**Avis de la Mission Régionale d'Autorité environnementale  
de Bourgogne-Franche-Comté  
sur le projet d'extension du centre de traitement des déchets dit  
« écopôle des Grands Moulins » sur les communes de Drambon  
et Pontailler (21)**

**N °BFC-2026- 022059/A P**

Figure 2 : Localisation des éléments du projet (source : note de présentation non technique)

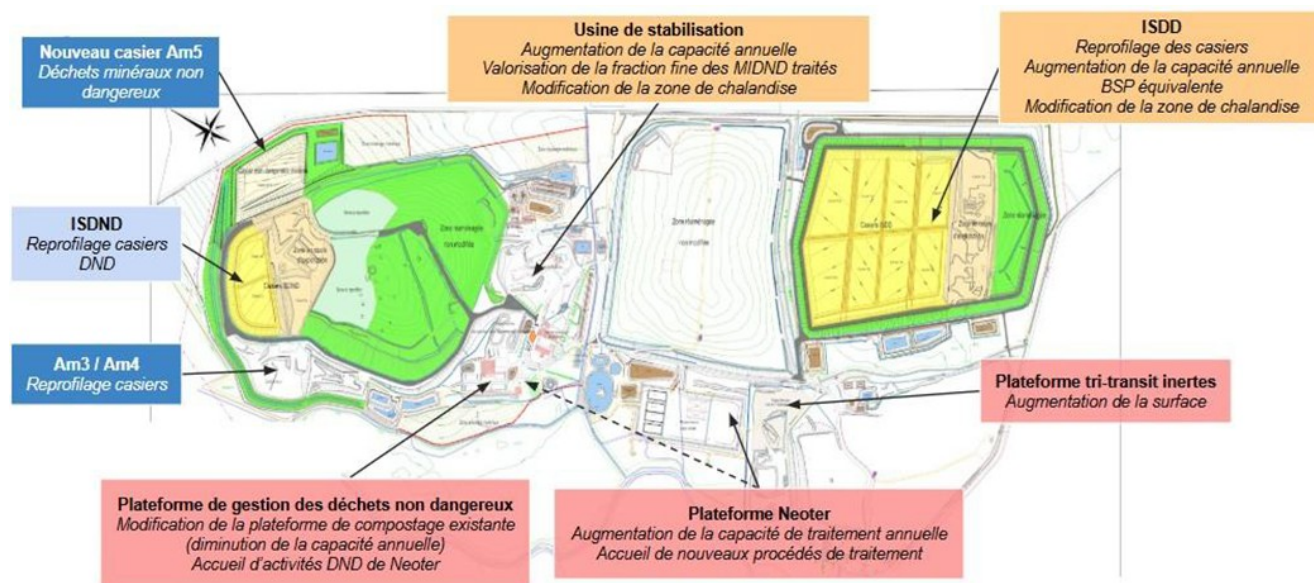
Le projet augmente la surface de l'emprise ICPE d'environ 8,2 ha. Le pétitionnaire affirme que l'emprise ne sera que légèrement modifiée du fait de la création du casier de stockage de déchets minéraux non dangereux Am5, les bassins dédiés ainsi que la surface de stockage et fournit une valeur de surface agricole utilisée de 3,5 ha<sup>10</sup>. Le dossier ne précise pas l'occupation des sols des 4,7 ha restant. Il est nécessaire de fournir une carte d'occupation des sols (couverture et usage) superposée à l'emprise ICPE projetée.

- **fournir une carte d'occupation des sols pour la nouvelle emprise ICPE projetée et de mieux justifier la surface d'extension envisagée ;**
- **compléter l'état initial de l'environnement par une présentation des enjeux liés à la consommation d'espaces naturels et agricoles et à l'artificialisation des sols, au regard de leurs fonctionnalités écologiques et de proposer en conséquence des mesures ERC adaptées.**
